MERCEDES WASSER- PUMPE MIT/OHNE GRUNDPLATTE

TECHNISCHE INFO NR. 1046

Bild 2: Neue Wasserpumpe 65163

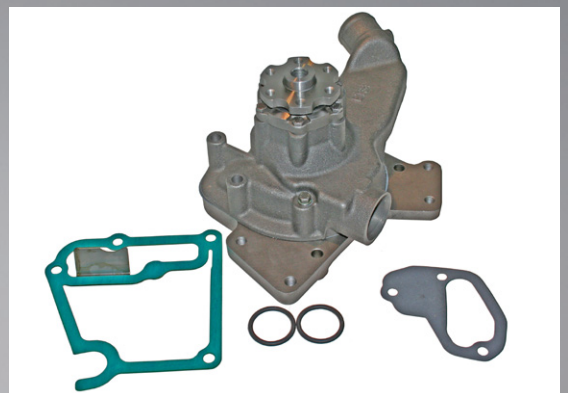
2. „Große“ Reparaturlösung (Artikel-Nr.: 65163)

Pumpe **mit** Grundplatte sowie allen erforderlichen Dichtungen für die Montage an den Motor und den beiden Dichtungen (OE-Nr.: A0119977048) für das Thermostatgehäuse.
